PROJET ÉOLIEN MONNOIR

RÉPONSES À LA 1^{ÈRE} SÉRIE DE QUESTIONS ET COMMENTAIRES

NUMÉRO AU DOSSIER 3211-12-258

Le 9 septembre 2025

Figure 61.1 Processus de résolution des signalements

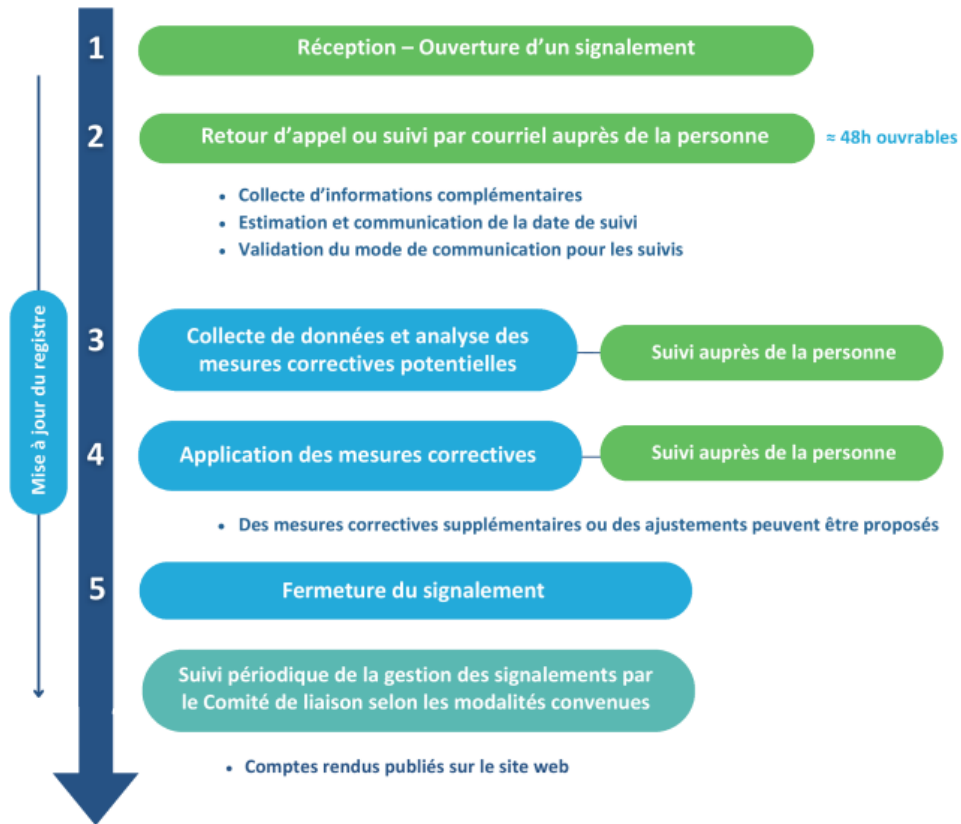
- QC - 61** À la section 7.2.7, ainsi que dans plusieurs autres sections, l'initiateur fait mention d'un programme de gestion des plaintes (MP-18) qui sera mis en place tout au long de la durée de vie du projet pour permettre aux citoyens de signaler toute problématique en lien avec les différentes sources de nuisances du projet (ex. : bruit, battement d'ombre, etc.). L'initiateur s'engage à recevoir et analyser chaque problématique et à développer et implanter des mesures adaptées à chaque situation afin de minimiser les nuisances. Afin de compléter l'étude d'impact, l'initiateur doit fournir des informations complémentaires sur le comité de gestion des plaintes envisagé, notamment une description détaillée du mécanisme de traitement des plaintes, et préciser si un suivi sera effectué auprès des plaignants de façon systématique.

L'Initiateur est responsable, en collaboration avec le Comité de liaison, du traitement et du suivi des plaintes reçues durant les phases de construction, d'opération et de démantèlement du parc éolien. Ce qui implique que l'Initiateur devra effectuer un suivi systématique auprès des personnes plaignantes et tenir un registre des signalements.

La figure 61.1 représente les différentes étapes du processus de résolution des signalements.
